变更说明:

项目名称 PROJECT NAME
榆林市榆阳区河汇盛景小区

子项名称 SUB ITEM
1、2、3#住宅楼

标准层平面图

1、2、3#住宅楼标准层平面图 1:100

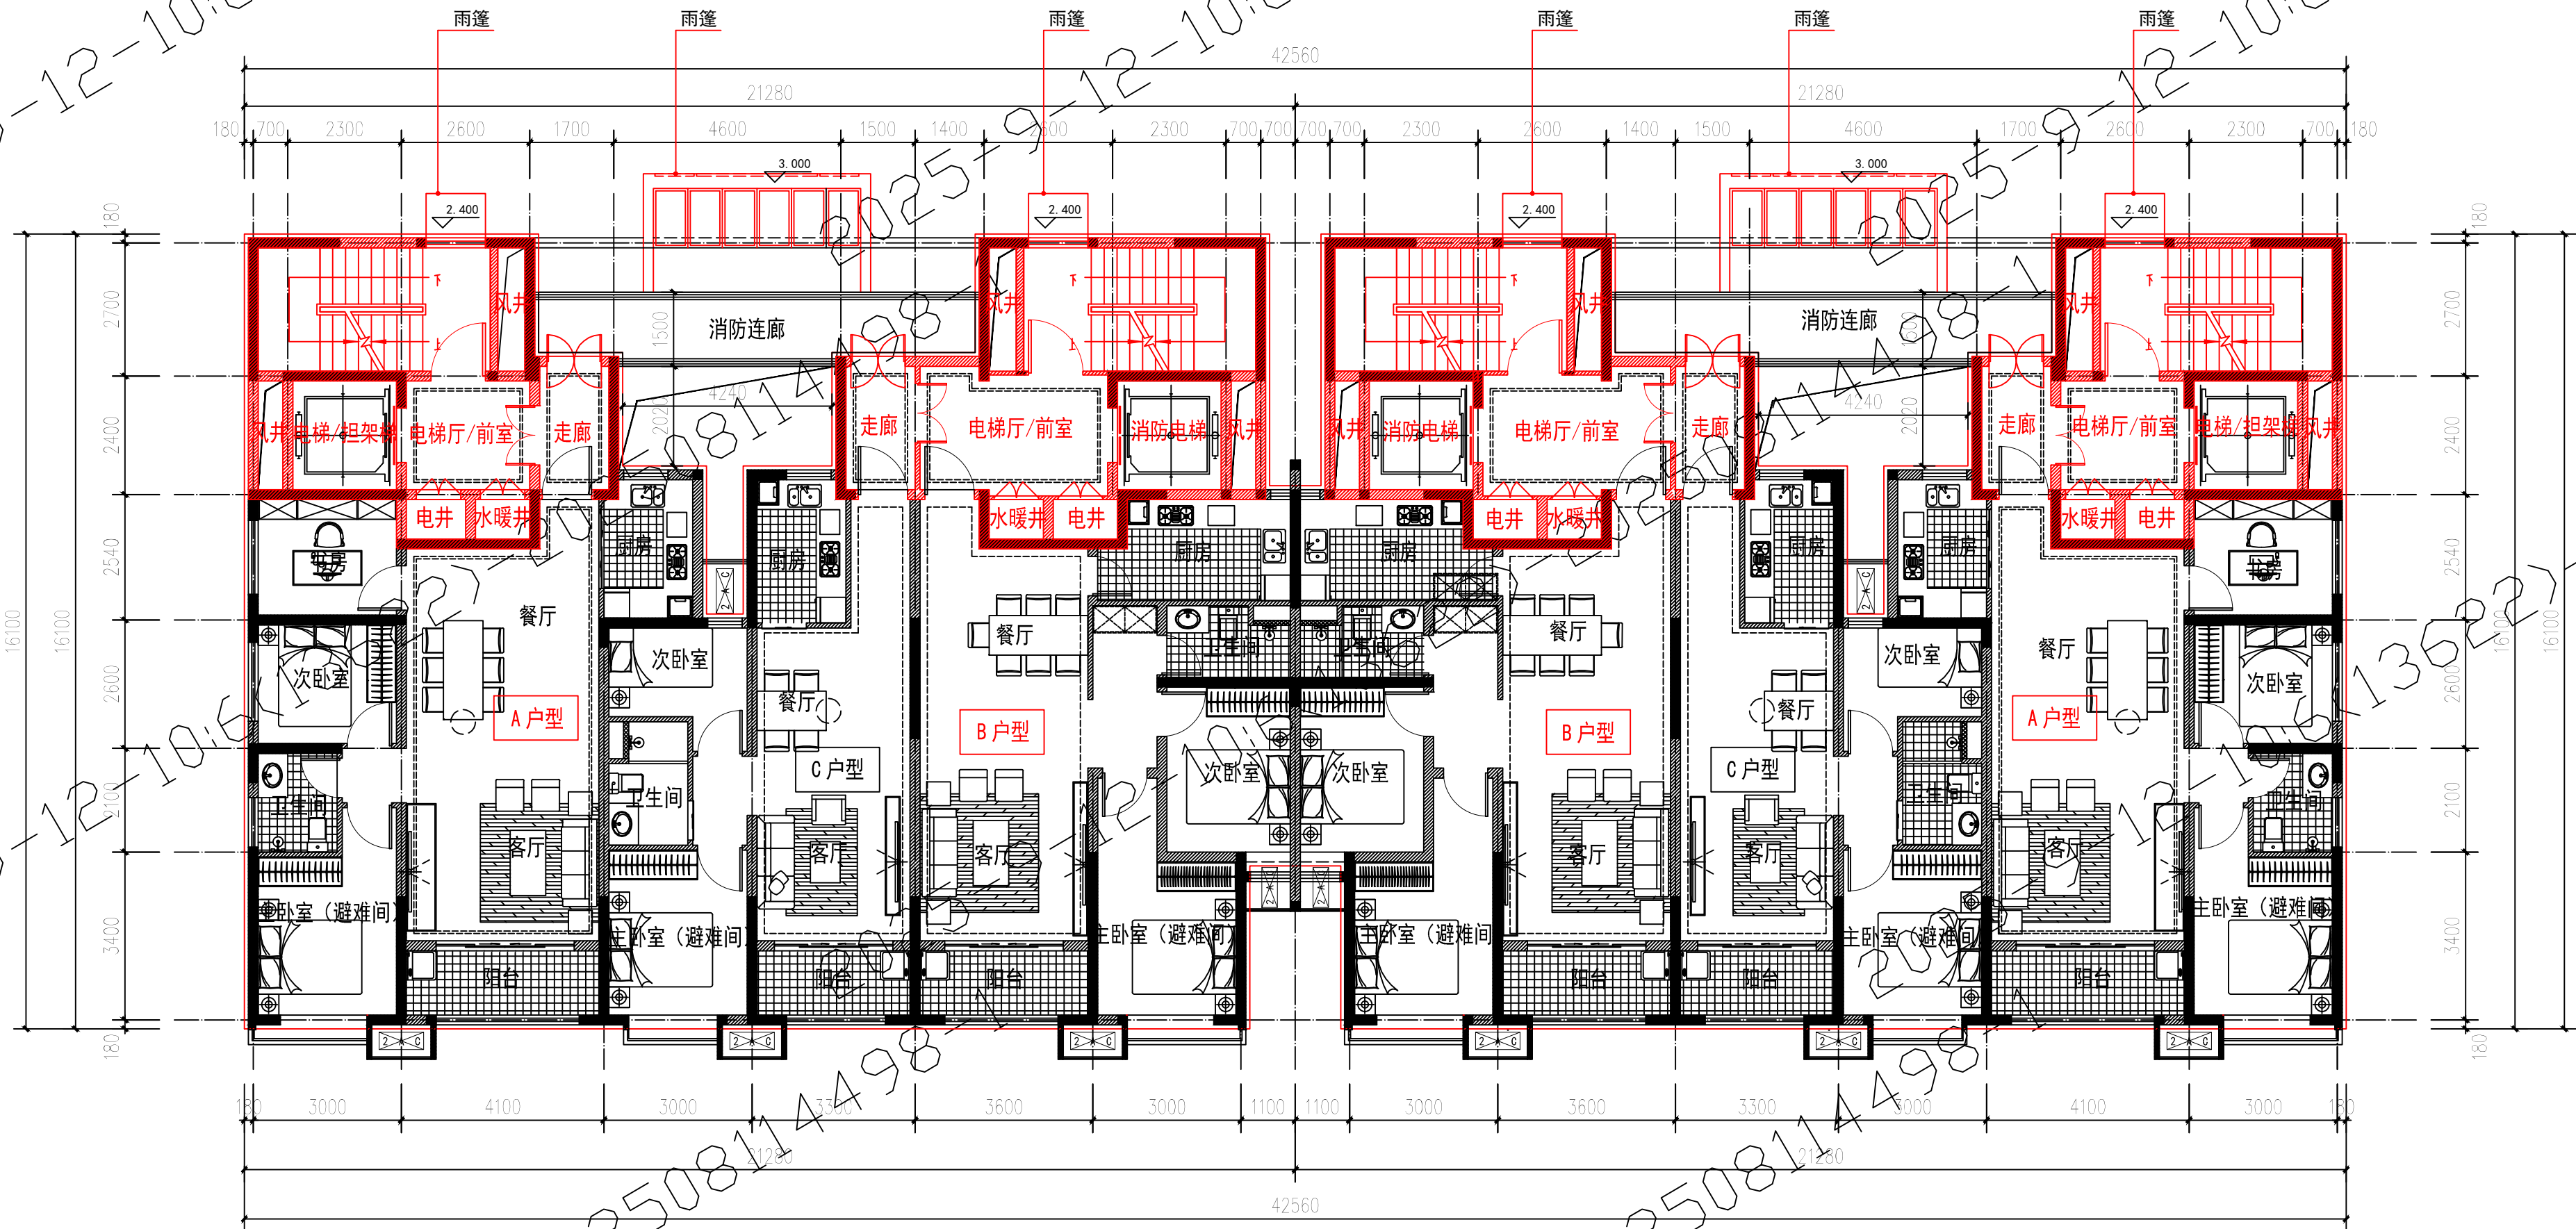
- 1、1#、2#、3#核心筒调整
- 2、依据榆林中心城区规划用地审批事项审查导则(第九条规定,原来报批外墙保温厚度由100mm计算建筑面积变更为80mm计算建筑面积,标准层建筑面积由622.58m²变更为619.44m²;面积减少了3.14m²;
- 3、核心筒调整,端部核心筒面积增加1.97%,楼梯间窗户位置及二层雨篷位置调整;中间核心筒面积增加0.92%,楼梯间窗户位置调整,二层增加楼梯间出入口雨篷;
- 4、主要出入口位置二层雨篷出挑宽度减少400mm;
- 5、其余内容无变化。
